改善箇所説明図

基準不適合箇所
(後面方向指示器)

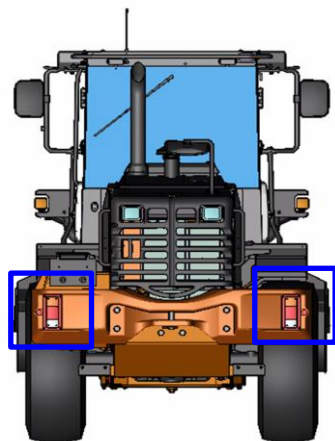
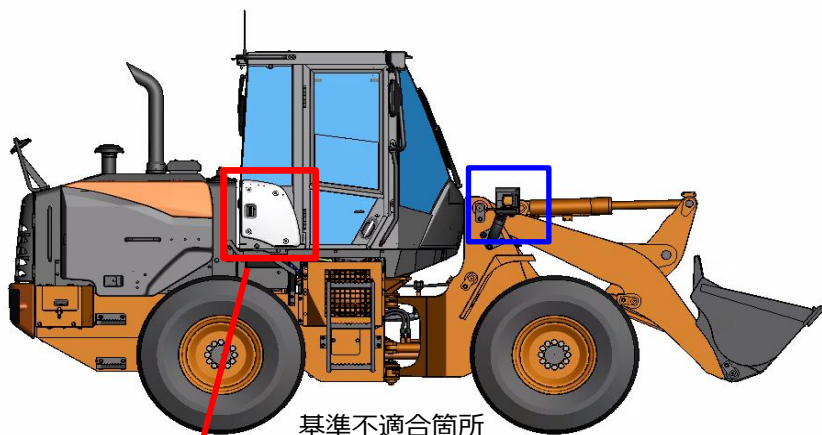
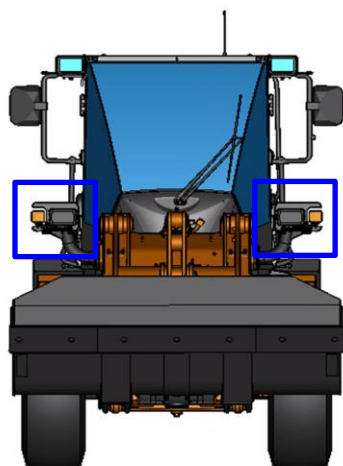
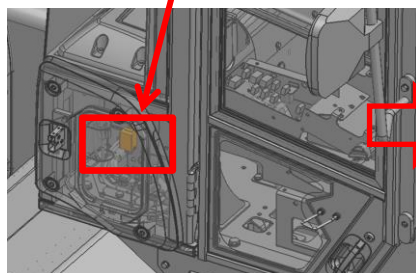
ショベル・ローダの方向指示器において、フラッシャーリレーの変更を実施したが、リレーの過電流保護検知が不適切なため、方向指示器操作スイッチを左⇄右へ高速で操作したり、非常点滅表示灯スイッチのON⇄OFFを高速で操作すると一定時間(約3秒間)方向指示器(前面、側面、後面、インジケータランプ)が点灯不能となるおそれがある。
